**Avis de la Mission régionale d'autorité environnementale  
de la région Nouvelle-Aquitaine  
sur le projet de parc éolien de la Plaine  
sur la commune de Vervant (16)**

n°MRAe 2020APNA8

dossier P-2019-8364

<b>Localisation du projet :</b>	Commune de Vervant (16)
<b>Maître(s) d'ouvrage(s) :</b>	Société IEL Exploitation 72
<b>Avis émis à la demande de l'Autorité décisionnaire :</b>	Préfet de la Charente
<b>En date du :</b>	20 novembre 2019
<b>Dans le cadre de la procédure d'autorisation :</b>	Autorisation environnementale

Carte 7 : Scénario d'implantation retenu

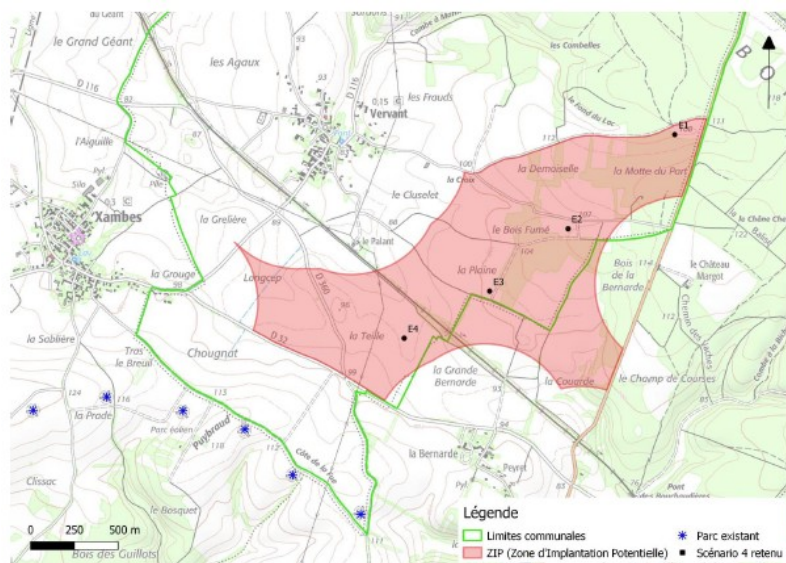
**La MRAE constate que les éoliennes sont placées à proximité des lisières boisées à enjeux forts<sup>9</sup> (E1 à 20 m, E2 à 50 m, E3 à 55 m et E4 à 160 m) (cf. p. 139 scénario 4). Des explications sur la pertinence de ces implantations dans le cadre d'une démarche d'évitement réduction d'impact sont attendues par rapport aux recommandations en la matière. Par ailleurs, la MRAe demande que les paramétrages du plan de bridage proposé soient justifiés au regard des recommandations techniques<sup>10</sup> connues. En tout état de cause une attention particulière devra être portée aux protocoles de bridages et de suivis, compte tenu du risque de mortalité inhérent à la proximité des haies.**

Le choix a été fait de privilégier l'aspect paysager et l'éloignement de toutes les éoliennes de l'ensemble des habitations. **La MRAe souligne que le scénario retenu est l'un des plus impactants pour les chiroptères et l'avifaune.**
